改善箇所説明図

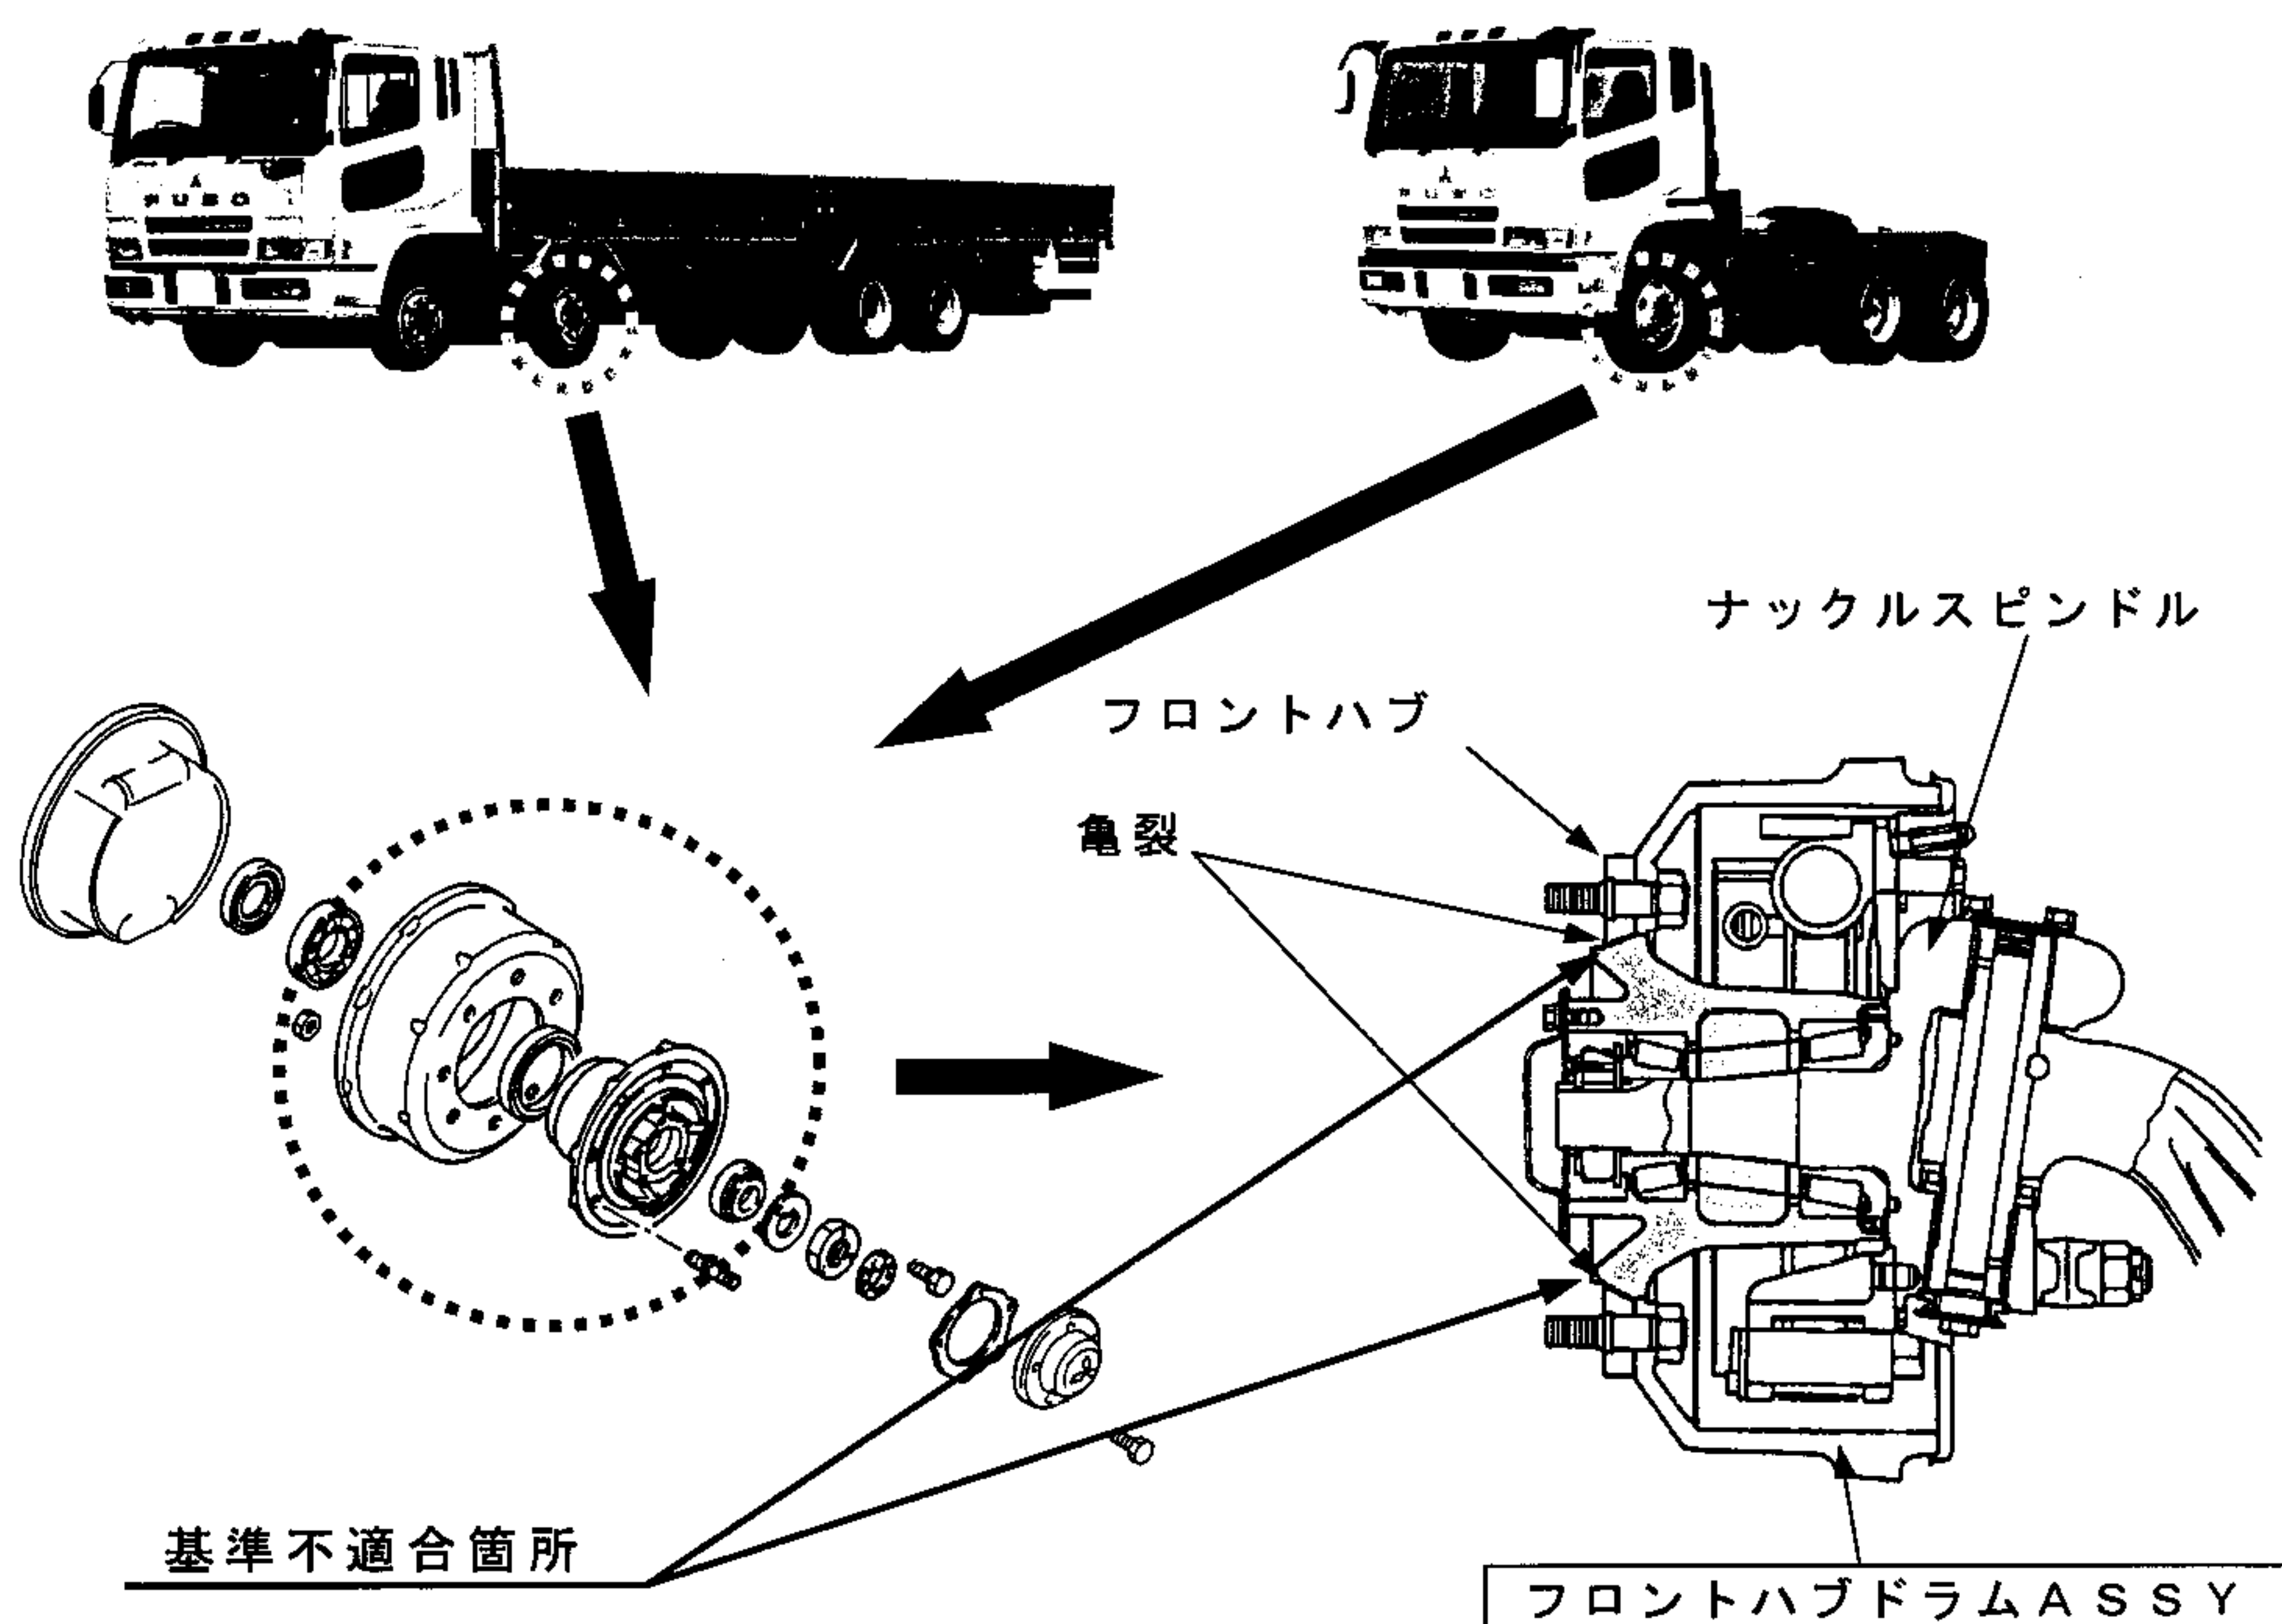
ハブボルトの過大締付け等の整備状況や、過積載等の想定を超える稼働条件に対して、フロントハブの強度余裕が十分でないため、旋回頻度の高い走行を繰り返した場合等に、ハブのフランジ部の付け根付近に亀裂が発生するおそれがある。

全車両、ハブを対策品に交換する。

但し、対策品の全数供給に時間を要するため、ユーザにその旨を通知し、部品供給の準備が整い次第、順次対策品に交換する。
